別紙(4) 人形峠環境技術センターウラン加工施設のストレステスト報告書に係る正誤表(数値の誤り)

32 ページ 表-6-1 建物の保有水平耐力

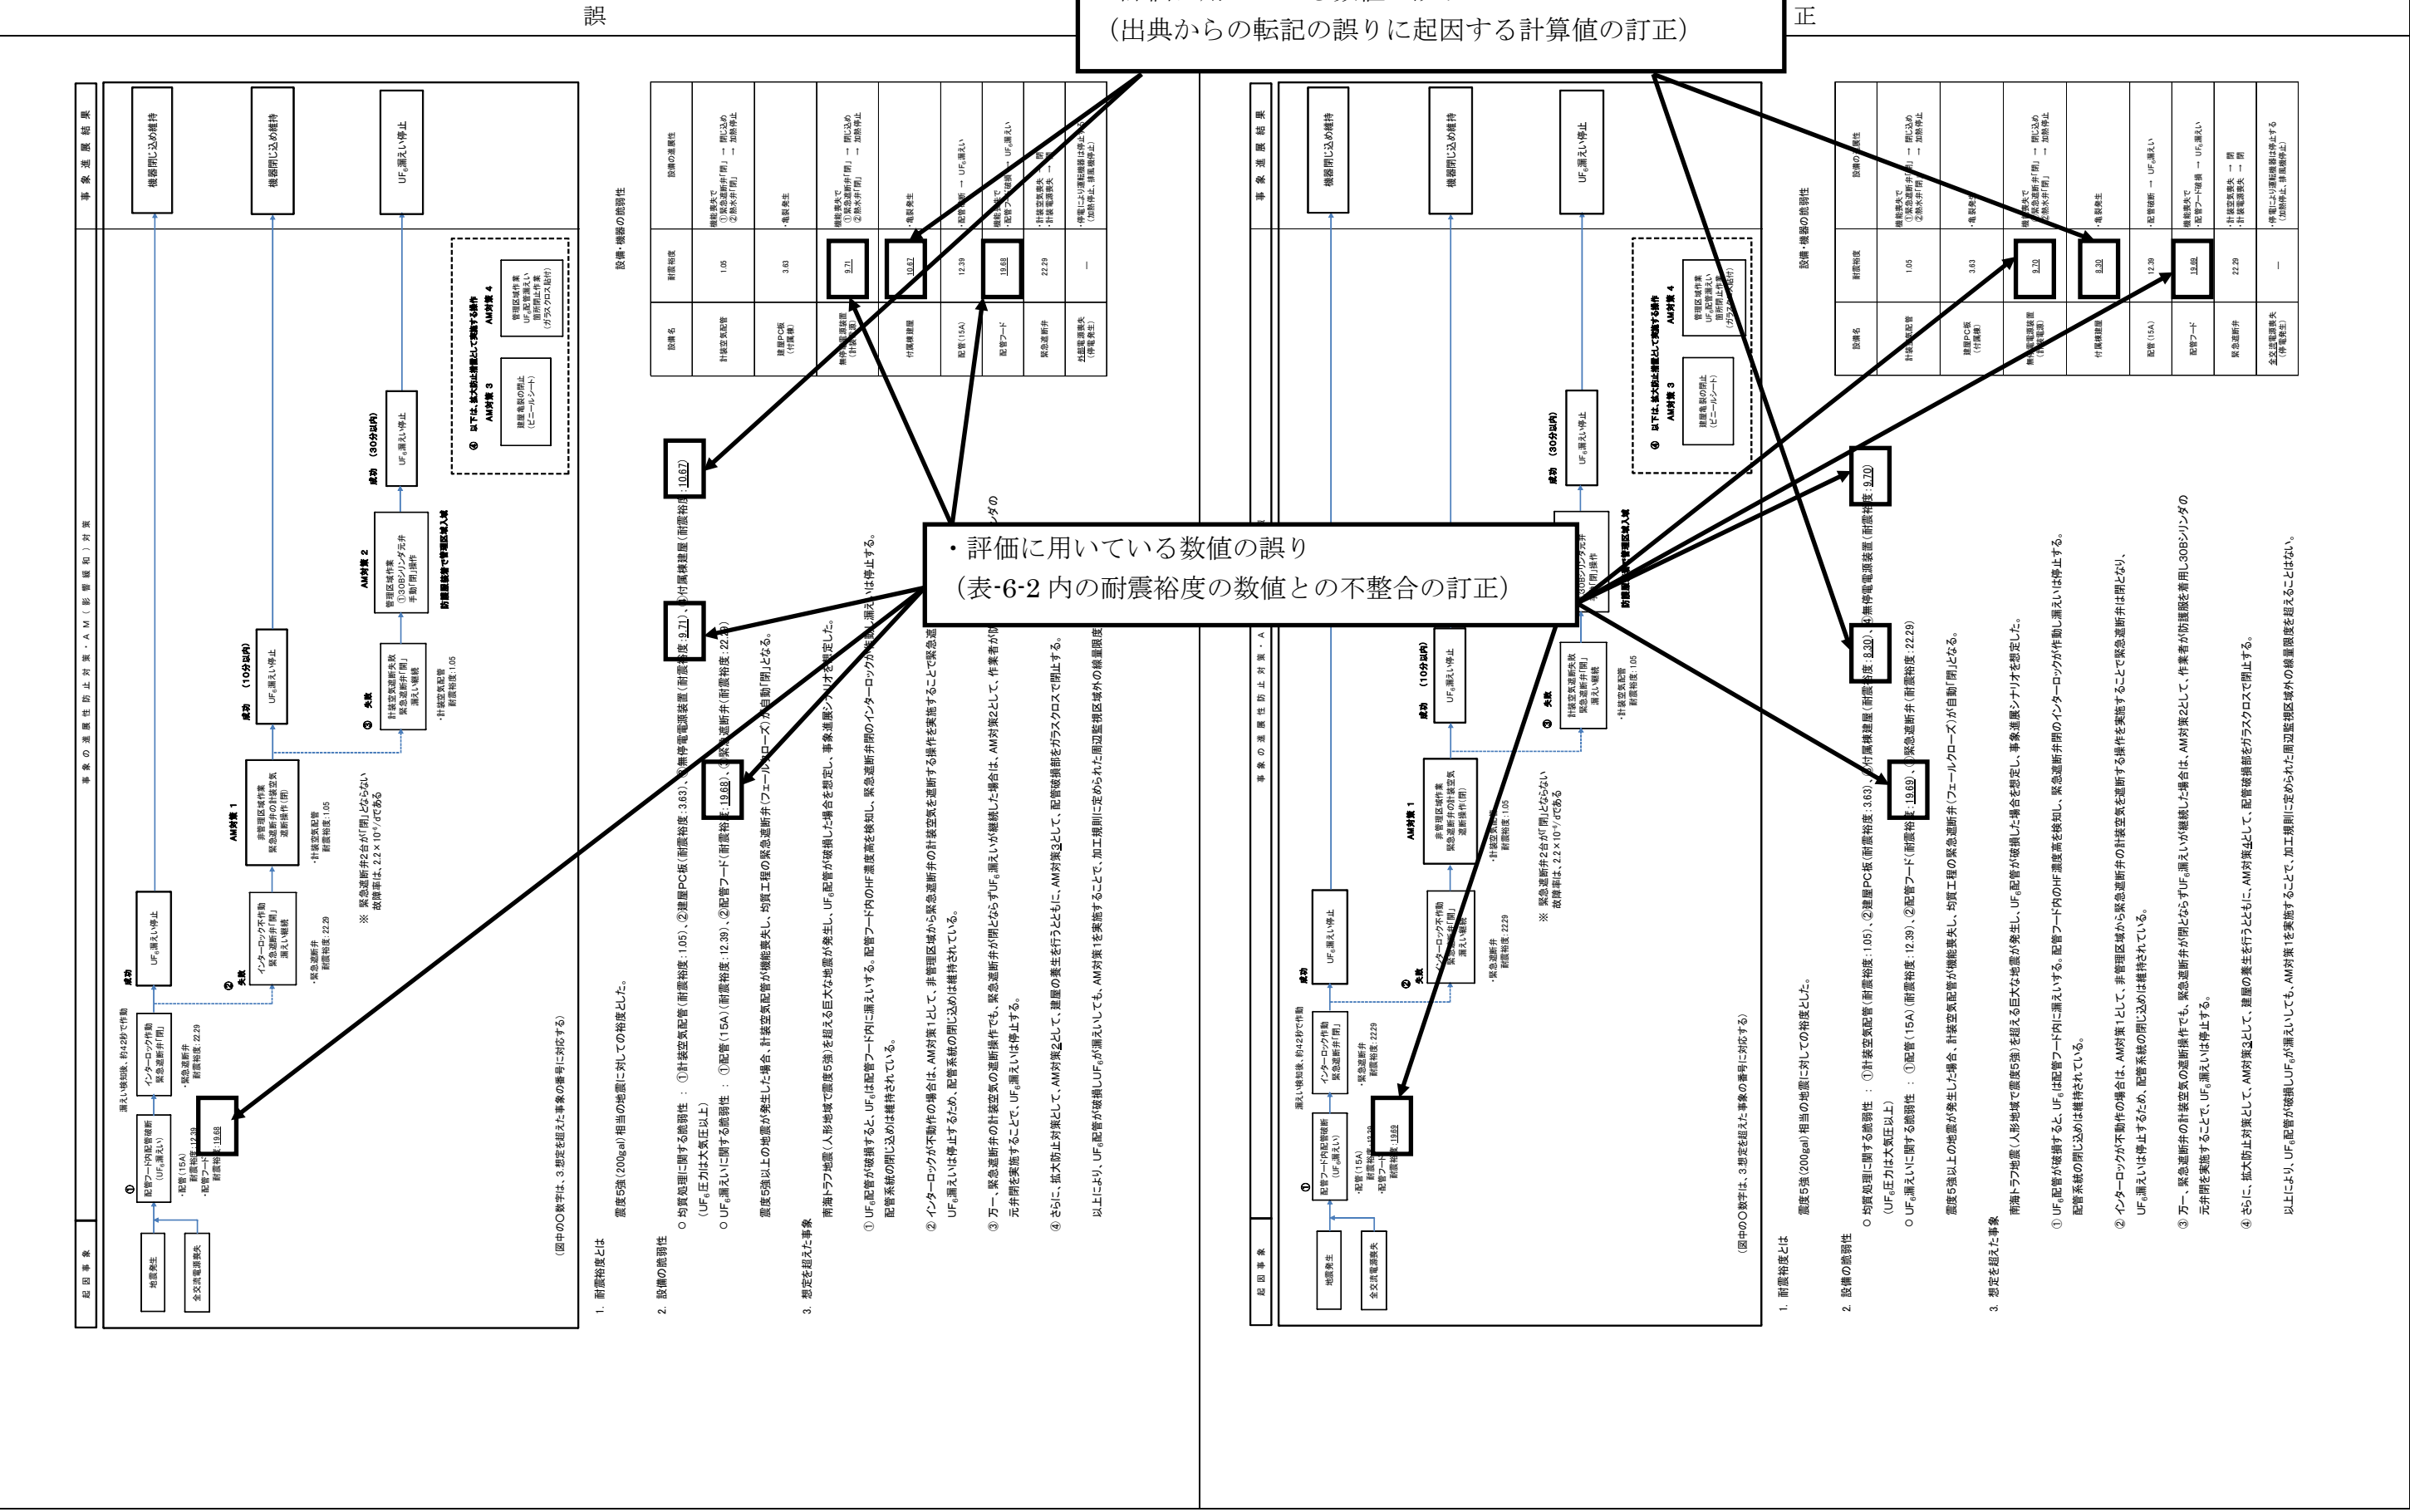
・評価に用いている数値の誤り
(出典からの転記の誤りの訂正)

・評価に用いている数値の誤り
(出典からの転記の誤りに起因する計算値の訂正)

誤					正				
建物	方向	保有水平耐力 QU (ton)	必要保有水平耐力 QUN (ton)	安全率	建物	方向	保有水平耐力 QU (ton)	必要保有水平耐力 QUN (ton)	安全率
主棟	南-北	3,795.7	2,701.9	1.40	主棟	南-北	3,795.7	2,701.9	1.40
	東-西	3,530.4	2,701.9	1.30		東-西	3,530.4	2,701.9	1.30
第1貯蔵庫	南-北	224.0	78.4	2.85	第1貯蔵庫	南-北	224.0	78.4	2.85
	東-西	1,316.5	667.8	1.97		東-西	1,329.6	687.1	1.93
第2貯蔵庫	南-北	60.1	21.3	2.82	第2貯蔵庫	南-北	60.1	21.3	2.82
	東-西	378.6	248.1	1.52		東-西	378.6	248.1	1.52
第3貯蔵庫	南-北	60.5	22.4	2.70	第3貯蔵庫	南-北	60.5	22.4	2.70
	東-西	378.6	259.6	1.45		東-西	378.6	259.6	1.45
付属棟 (均質室)	南-北	203.3	109.2	1.86	付属棟 (均質室)	南-北	203.3	109.2	1.86
	東-西	1,329.6	687.1	1.93		東-西	667.8	460.8	1.44

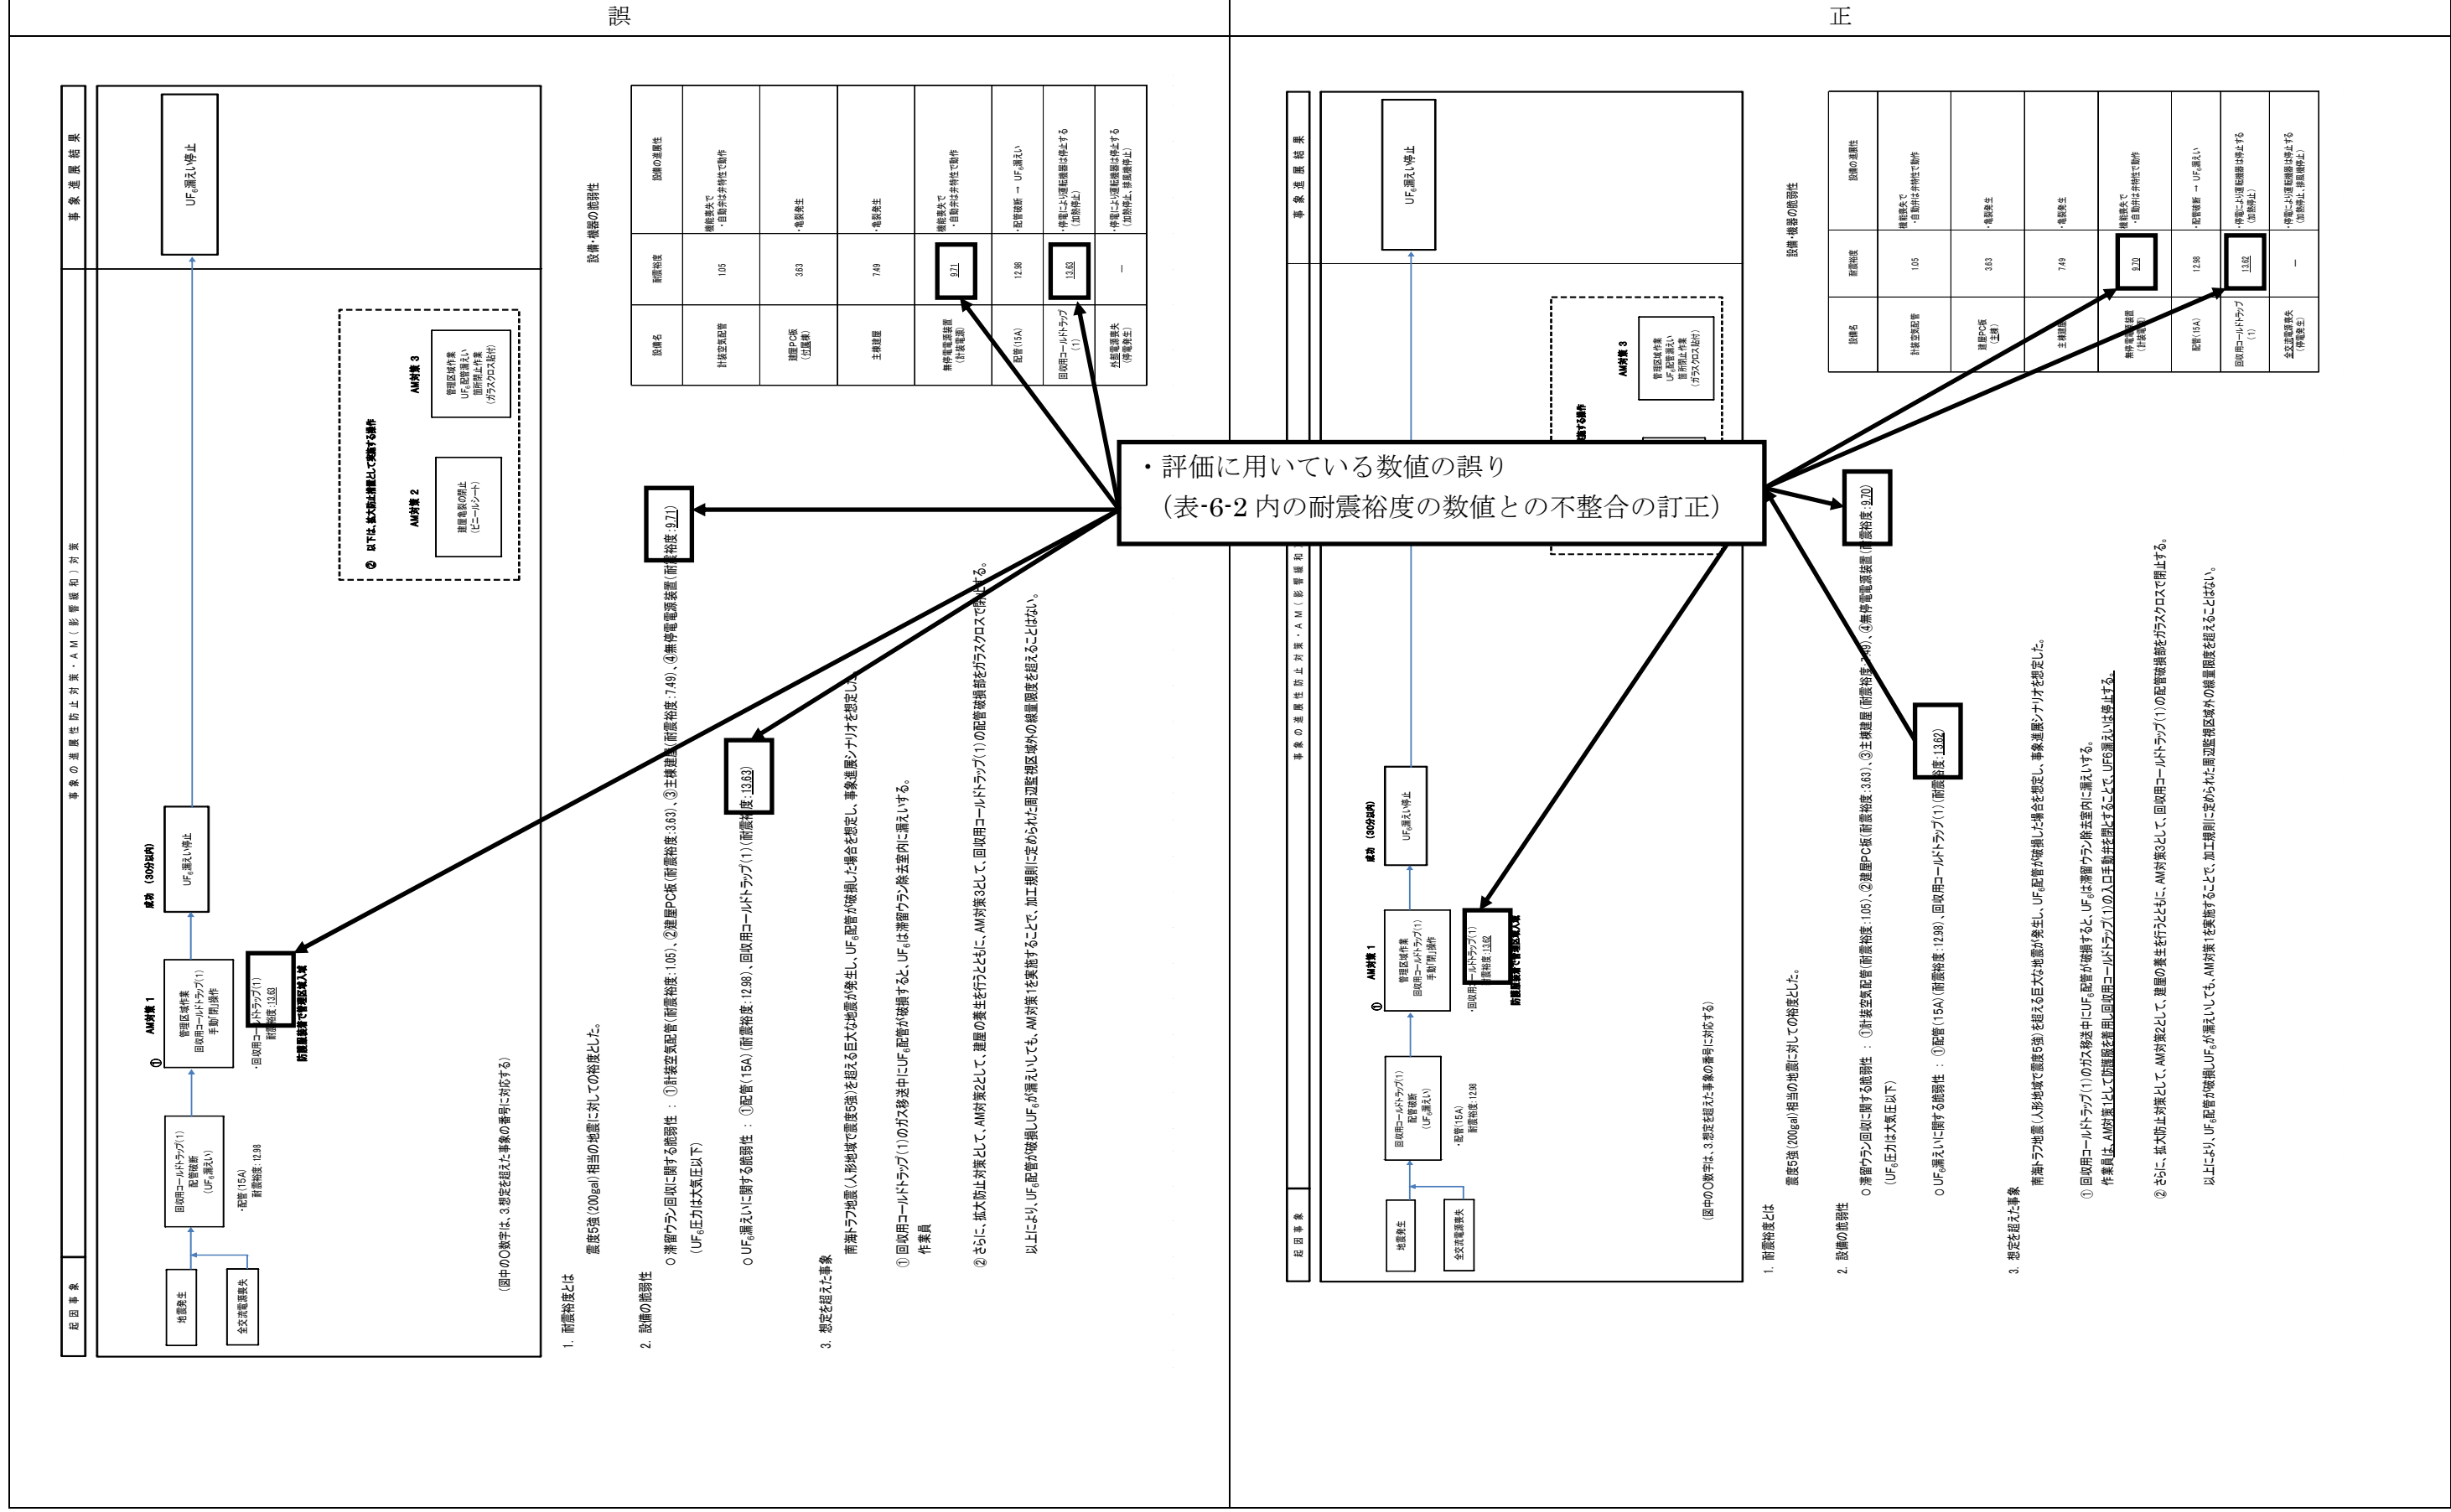
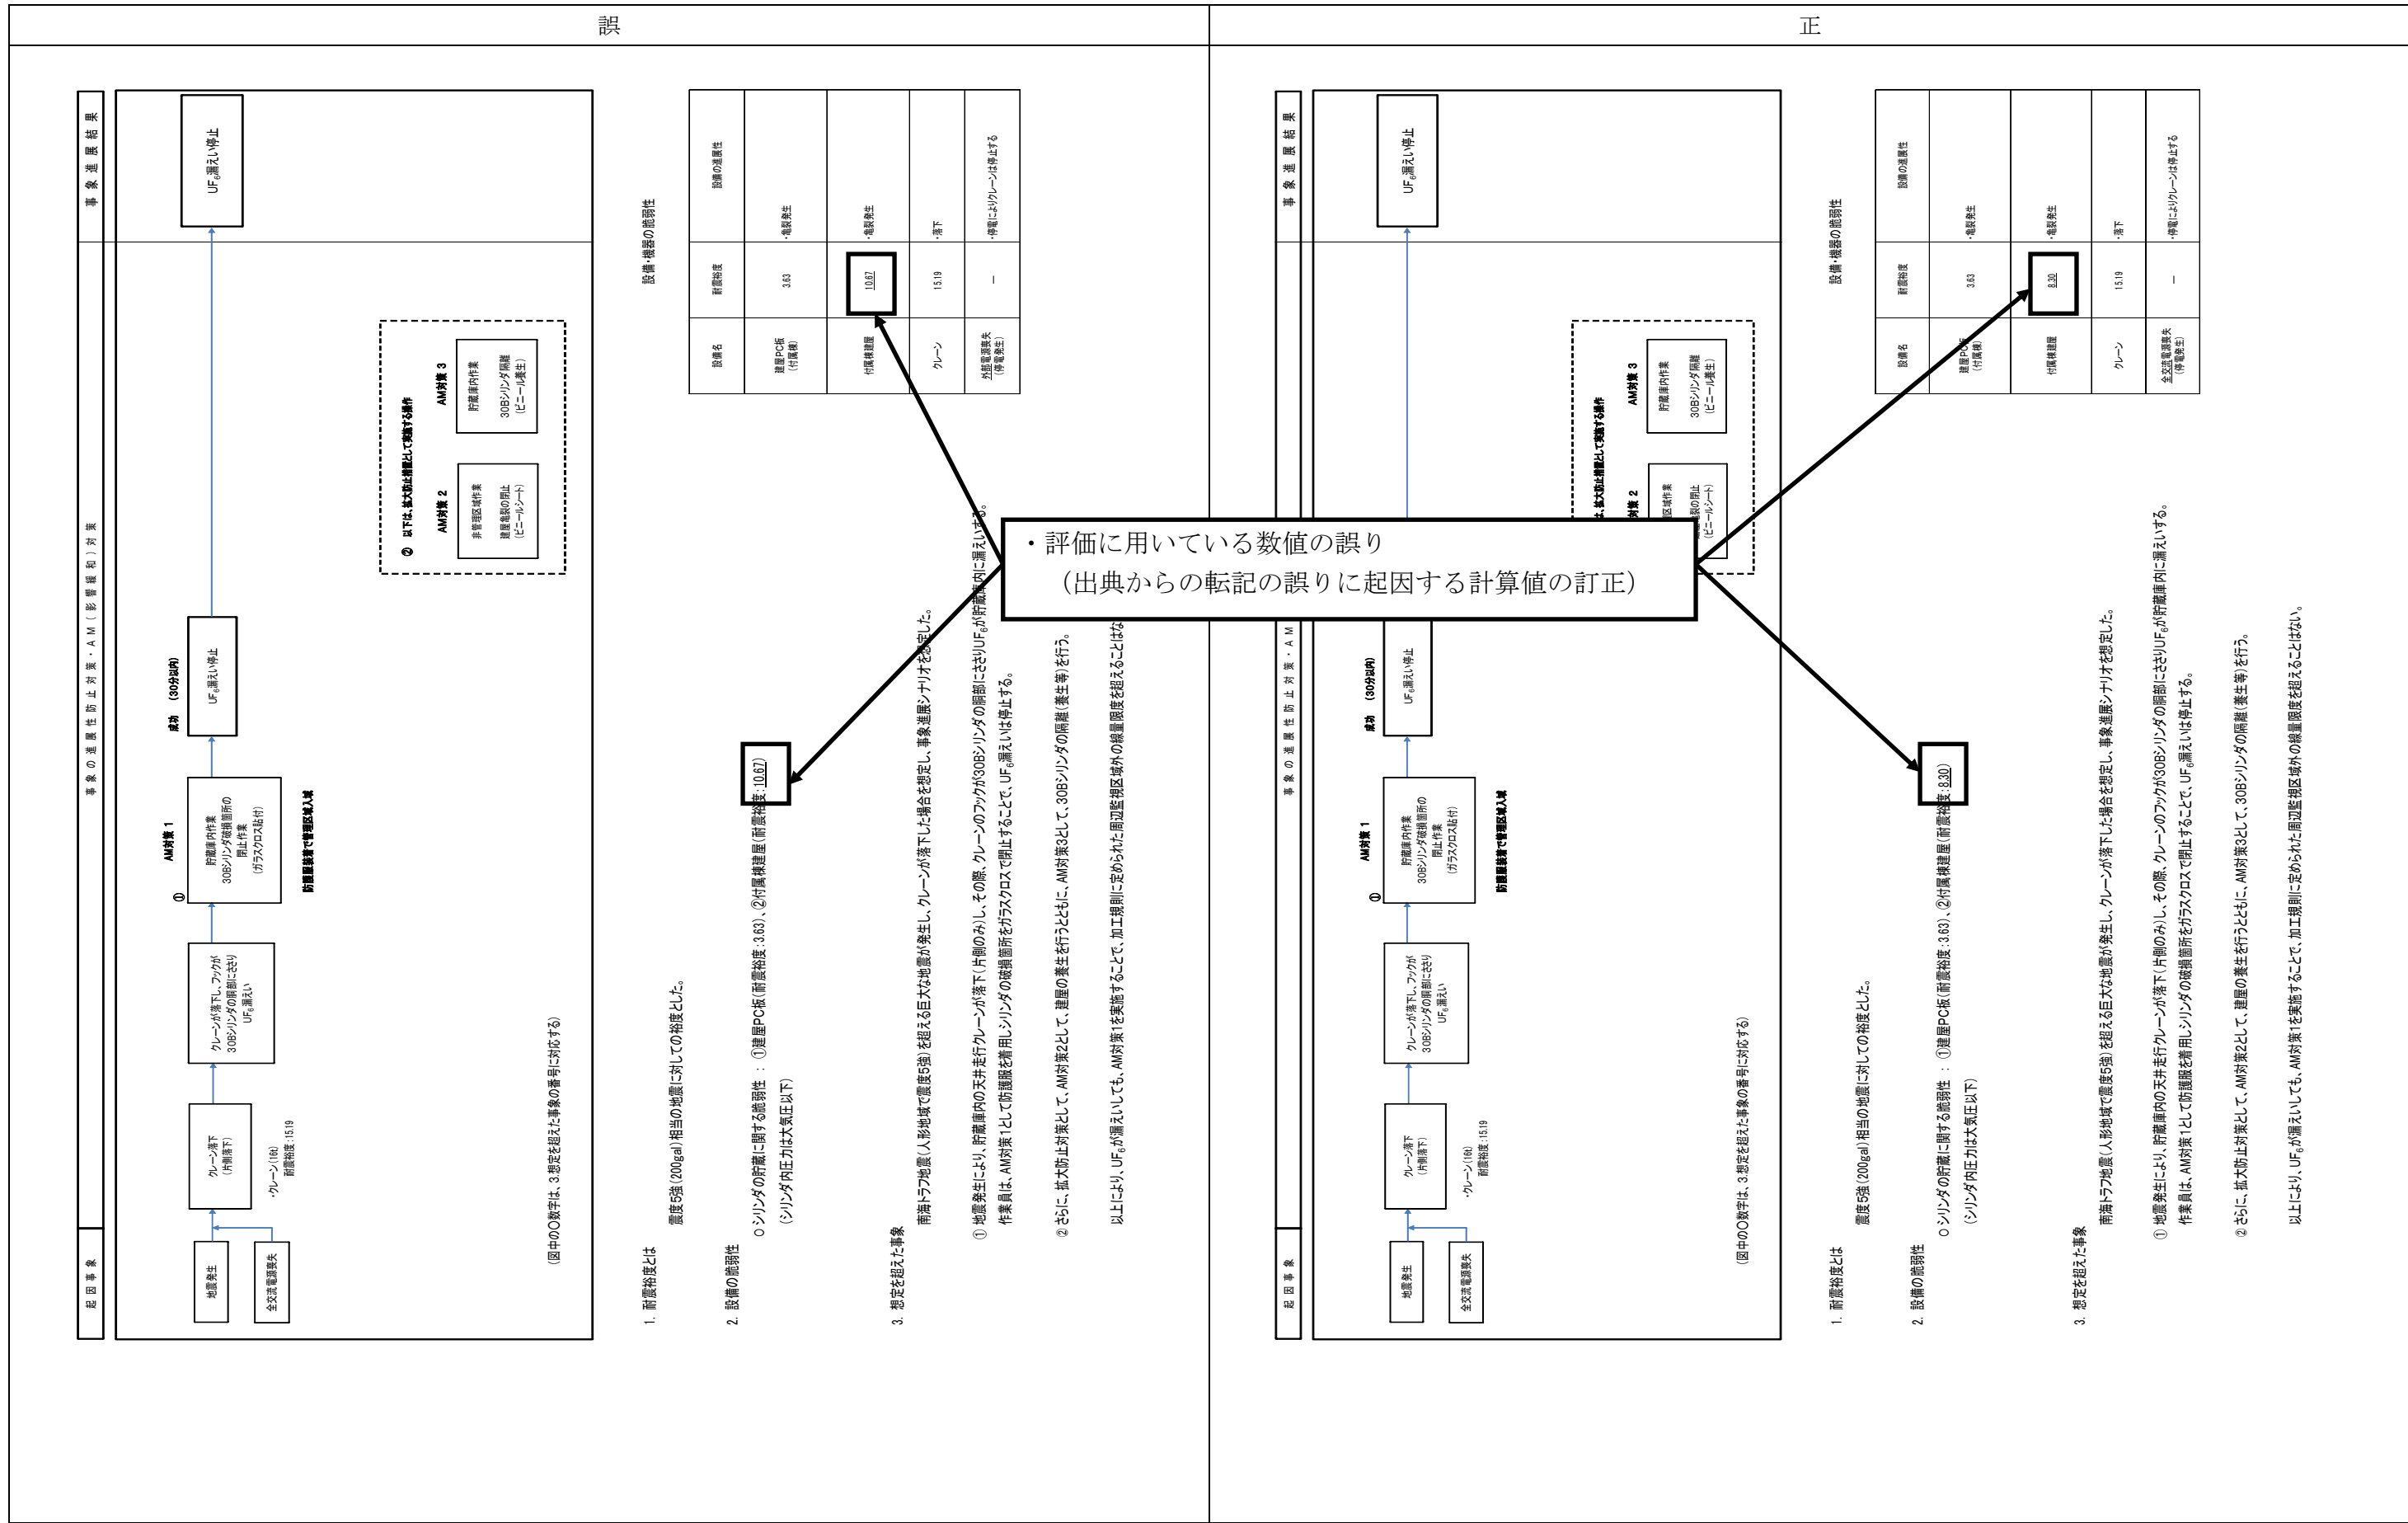
・評価に用いている数値の誤り
(出典からの転記の誤りに起因する計算値の訂正)

・評価に用いている数値の誤り
(表-6-2内の耐震裕度の数値との不整合の訂正)

② インターロックが不動作の場合は、AM対策1として、非管理区域からの計装空気を遮断する操作を実施することで緊急遮断弁は閉じ込められ、UF₆漏えいは停止する。配管系統の閉じ込めは維持されている。

③ 万一、緊急遮断弁の計装空気の遮断操作でも、緊急遮断弁が閉じ込められずUF₆漏えいが継続した場合は、AM対策2として、作業者が防護服を着用し30Bシンドアの汚片閉を実施することで、UF₆漏えいは停止する。

④ さらに、拡大防止対策として、AM対策3として、建屋の養生を行うとともに、AM対策4として、配管破損部をガラスクロスで閉止する。

以上により、UF₆配管が破損しUF₆が漏えいしても、AM対策1を実施することで、加工規則に定められた周辺監視区域外の設置限度を超えることはない。
